ID: Codice procedura (ID_VIP/ID_MATTM): 12691

“Progetto di un impianto eolico denominato "Pitigliano" ubicato nei comuni di Pitigliano (GR) e Sorano (GR) costituito da 20 (venti) aerogeneratori di potenza nominale 7,0 MW per un totale di 140,0 MW con relative opere connesse ed infrastrutture indispensabili”

OSSERVAZIONI

Immagine 1. Vincoli ex art. 136 del CBC dal PIT della Regione Toscana e zona approssimativa dove è progettato l'impianto industriale.

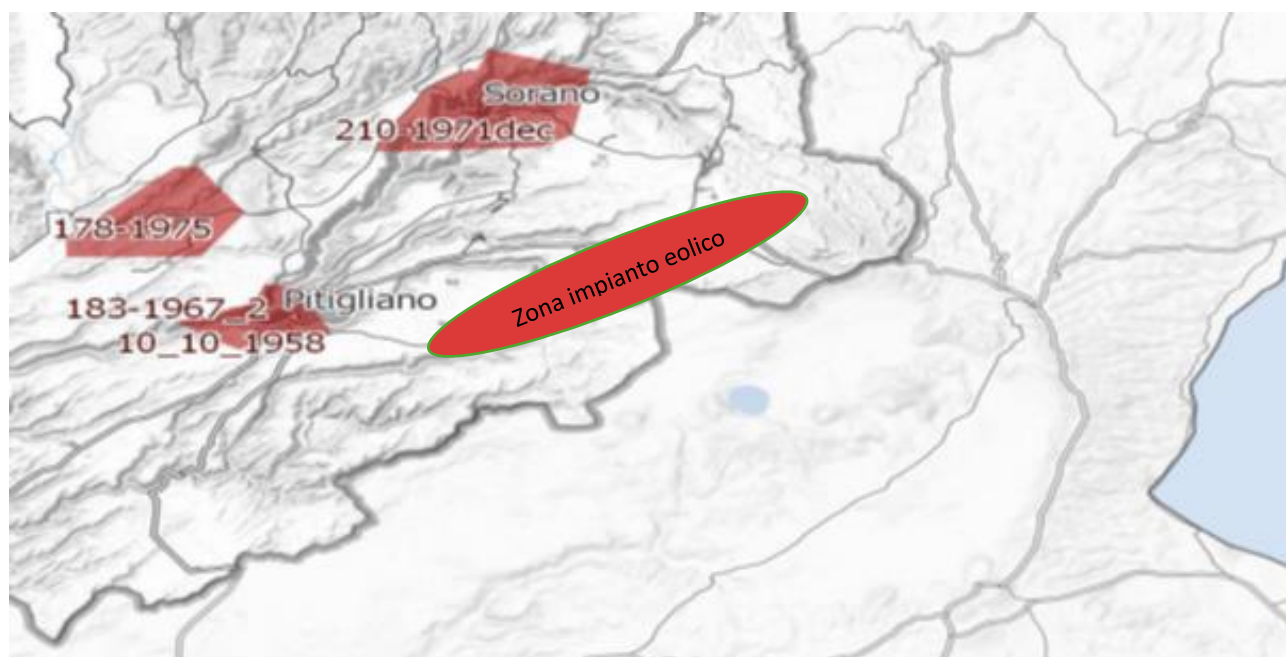
Al contrario si evidenzia che l'impianto eolico industriale citato non solo ricadrebbe con tutti e 20 gli aerogeneratori all'interno delle fasce di rispetto di 3 km di due vincoli paesaggistici di notevole interesse pubblico esistenti nella Regione Lazio e con una parte di essi nel vincolo paesaggistico del Centro abitato di Sorano (GR) quindi in aree non idonee all'installazione di impianti di energia rinnovabile. Addirittura, alcuni aerogeneratori sarebbero ubicati a poche centinaia di metri dai perimetri dei due vincoli paesaggistici laziali ex art 136 del CBC.

Inoltre, come sostiene la Proponente parte dell'impianto si verrebbe a trovare a 3,5 km dal centro abitato di Sorano. Infatti, tre degli aerogeneratori WTG 08, 09, 10 sono addirittura all'interno delle fasce di rispetto dei 3 km del suo vincolo paesaggistico di notevole interesse pubblico ex art 136 del CBC. Si evidenzia che così si crea

un'ulteriore incompatibilità con la tutela del Paesaggio.

Immagine 3. Cumulo di una parte di impianti eolici, fotovoltaici e geotermici industriali in progettazione ed esistenti intorno all’eolico industriale “Pitigliano”.

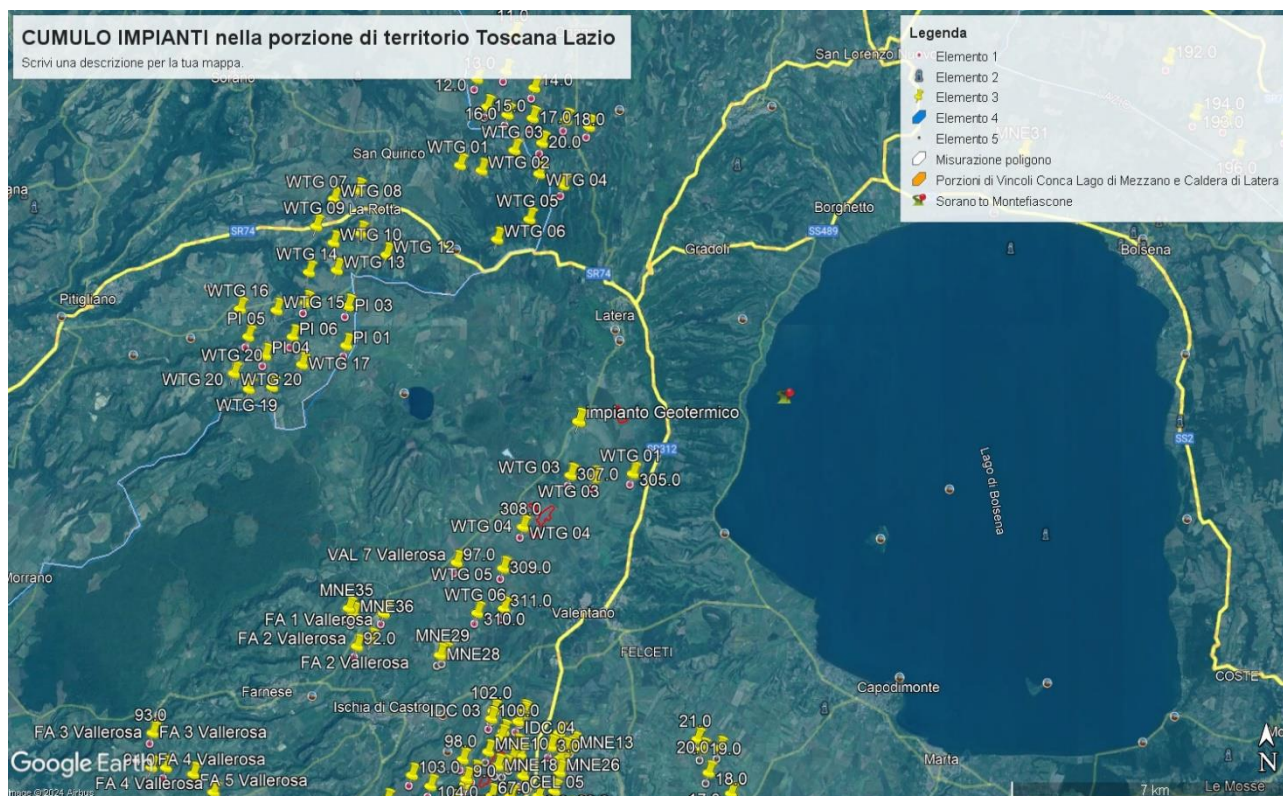
Tornando alle Linee guida nazionali, l’allegato IV dedica il paragrafo 3 agli impatti visivi e quelli sui Beni Culturali, Paesaggistici, Naturalistici e Culturali, dove viene detto che la valutazione dell’impatto visivo dovrà essere effettuata tenendo conto “**degli elementi caratterizzanti e qualificanti il paesaggio, effettuata alle diverse scale di studio (vasta, intermedia e di dettaglio...**”. Le analisi debbono non solo definire l’area di visibilità dell’impianto eolico industriale, **ma anche il modo in cui l’impianto viene percepito all’interno del bacino visivo**. Le analisi visive debbono inoltre tener in opportuna considerazione **gli effetti cumulativi derivanti dalla compresenza di più impianti**”. Nella Relazione Paesaggistica e nello Studio di Impatto Ambientale prodotte dalla proponente come già evidenziato è stato ignorato il vincolo paesaggistico di notevole interesse pubblico ex articolo 136 del Codice dei

Beni Culturali “*Ambito paesaggistico, geologico e geomorfologico dell’orlo della caldera di Latera ...*” Non vengono nemmeno citati gli impianti eolici in progetto al MASE, il “Rempillo” (6 aerogeneratori) e un altro in verifica amministrativa di 14 aerogeneratori e 72, 6 MW. Ad oggi nei territori di Pitigliano, Sorano e in quello limitrofo potenzialmente potrebbero essere insediati 40 aerogeneratori alti 200 metri e larghi 170. Ma la proponente non cita neanche altri impianti che creerebbero il cumulo e quindi maggiore impatto. Infatti, sul territorio della “Città del Tufo” (Sorano e Pitigliano) impatterebbero anche l’impianto eolico “Montarzo” di Onano con 13 aerogeneratori con le dimensioni ricordate, l’altro eolico industriale nel territorio di Valentano con sette aerogeneratori (stesse dimensioni), gli impianti di Farnese con un minieolico di 3 Torri alte 60 metri già installate in località Poggio del Crognolo e l’impianto eolico industriale “Vallerosa” (7 aerogeneratori alti 200 metri e larghi 158 metri) in procedura VIA presso la Regione Lazio. Inoltre, altri impianti del minieolico già presenti a Valentano, Cellere e Piansano e due progetti eolici industriali con le stesse dimensioni (200 m x 170 m) nel Comune di Ischia di Castro. La valutazione del cumulo non prende neanche in considerazione gli impianti industriali di fotovoltaico e agrivoltaico in progetto a Farnese, Valentano, Ischia di Castro, Cellere. L’impianto geotermico in procedura Via al MASE, progettato nella Caldera di Latera. Quindi è stata effettuata una valutazione del potenziale impatto cumulativo non veritiera a dispetto di quanto affermato dalla proponente che sostiene di aver preso in considerazione uno spazio di 10 km intorno al suo impianto per gli impatti che si creerebbero.

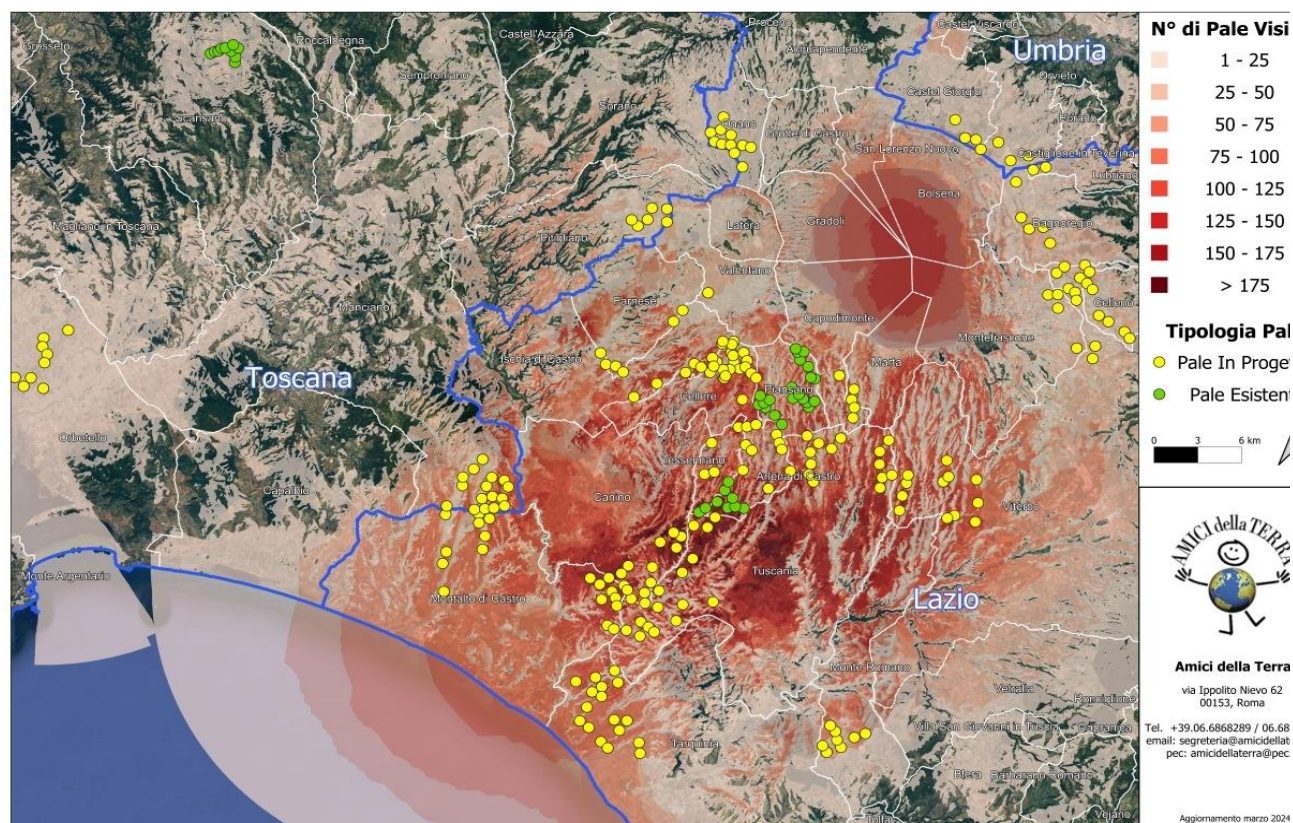
Alla luce di quanto descritto, possiamo concludere che la previsione *"Se a scala europea o nazionale la produzione di energia da fonti rinnovabili è spesso considerata*

come unilateralmente positiva, è infatti a scala locale che lo sviluppo delle energie rinnovabili può produrre esternalità negative che intaccano i valori culturali e naturali del paesaggio, con potenziali ricadute sul turismo, sulla produzione agricola e sull'identità e riconoscibilità dei luoghi” (da D.G.R Lazio n. 390/2022) è quanto mai appropriata anche per il territorio della “Città del Tufo” e della Tuscia settentrionale identificabili storicamente e culturalmente nella Maremma interna.

IMMAGINE n. 3 Impianto eolico industriale “Pitigliano” e distanze aerogeneratori dai Vincolo “Orlo della Caldera di Latera.

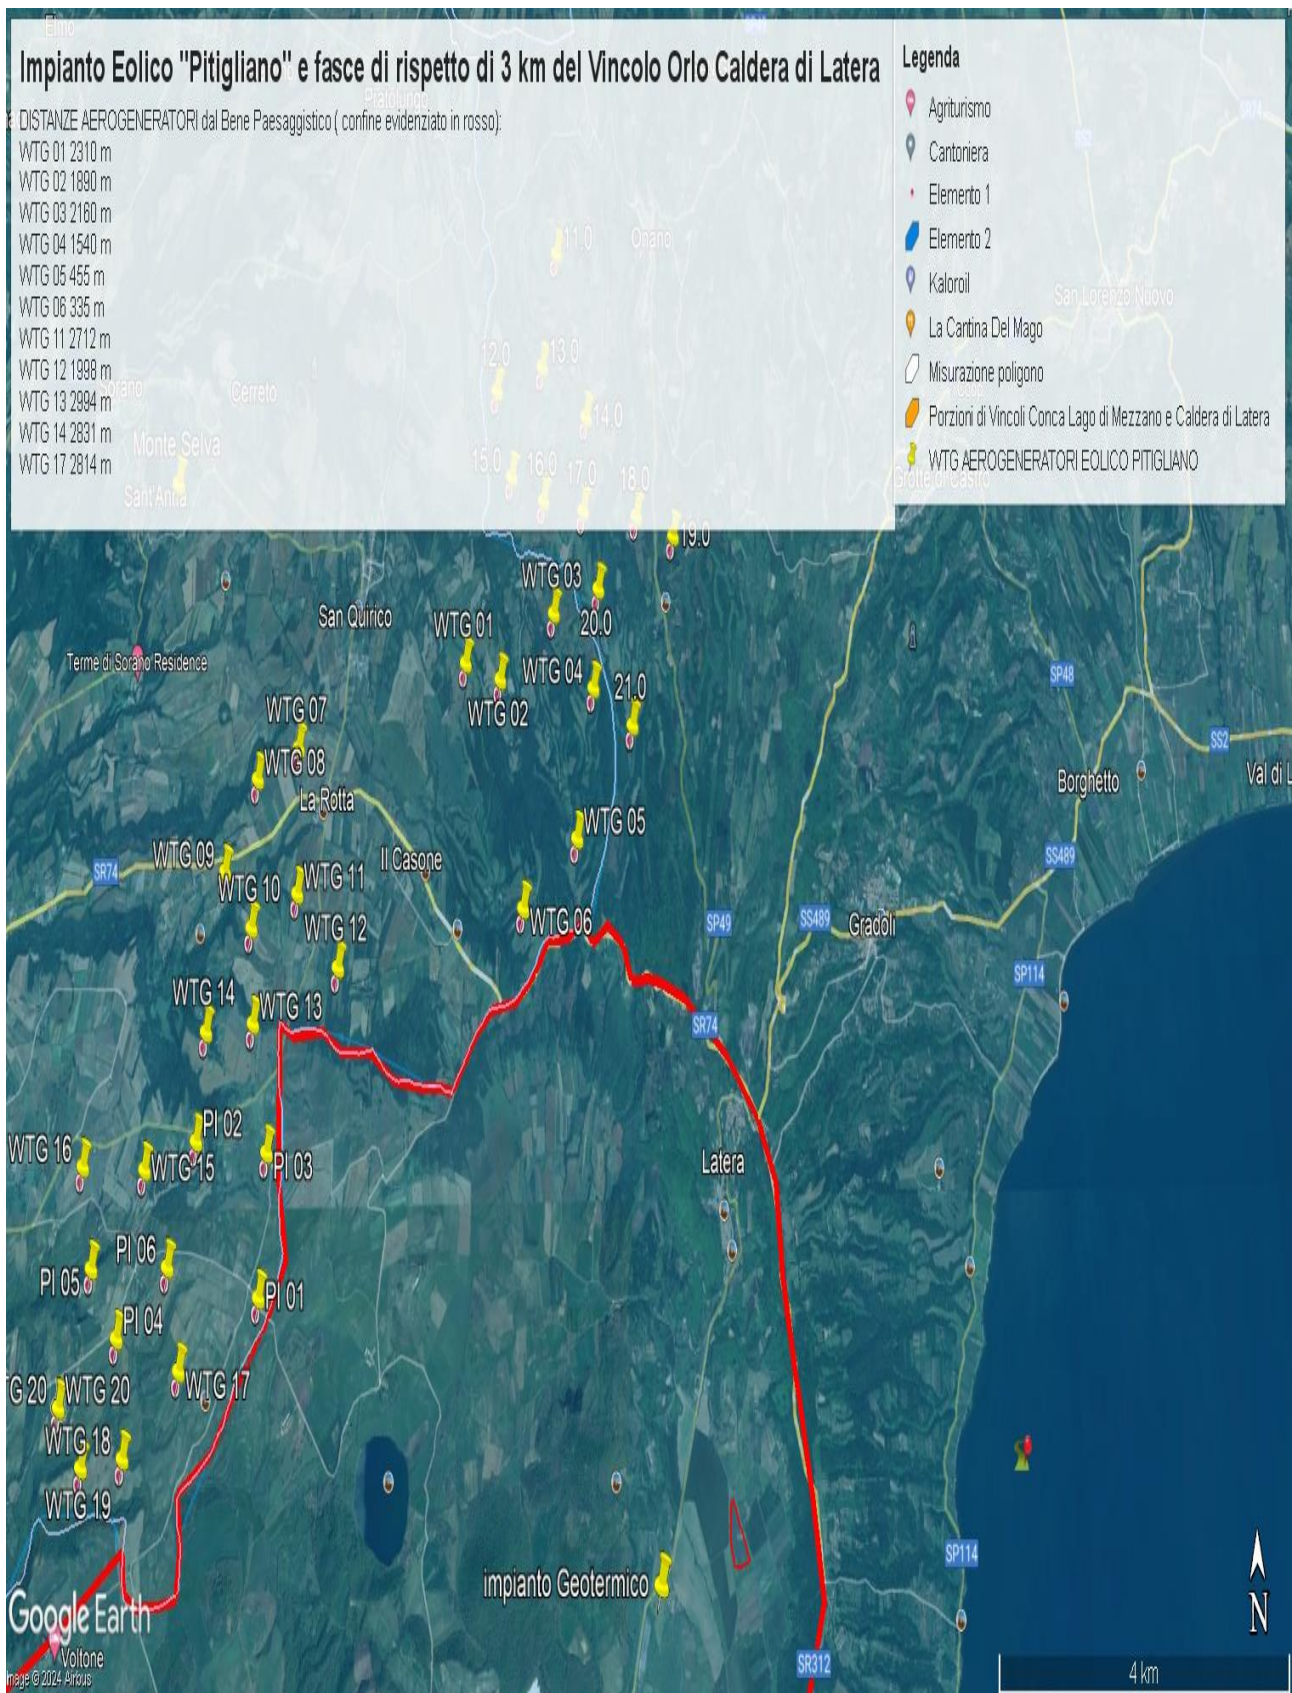
Come è illustrato nell'immagine si ribadisce che l'impianto industriale "Pitigliano" ricade completamente all'interno delle fasce di rispetto dei due vincoli di notevole

interesse pubblico e lambisce quelle di un terzo vincolo e quindi come affermato dal Consiglio di Stato nelle sentenze citate, l'impianto è insediato in area non idonea ai sensi dell'art. 20 comma 8 lettera c quater del D.Lgs. n. 199/2021 e ss.mm.ii al contrario di quanto sostiene la proponente.
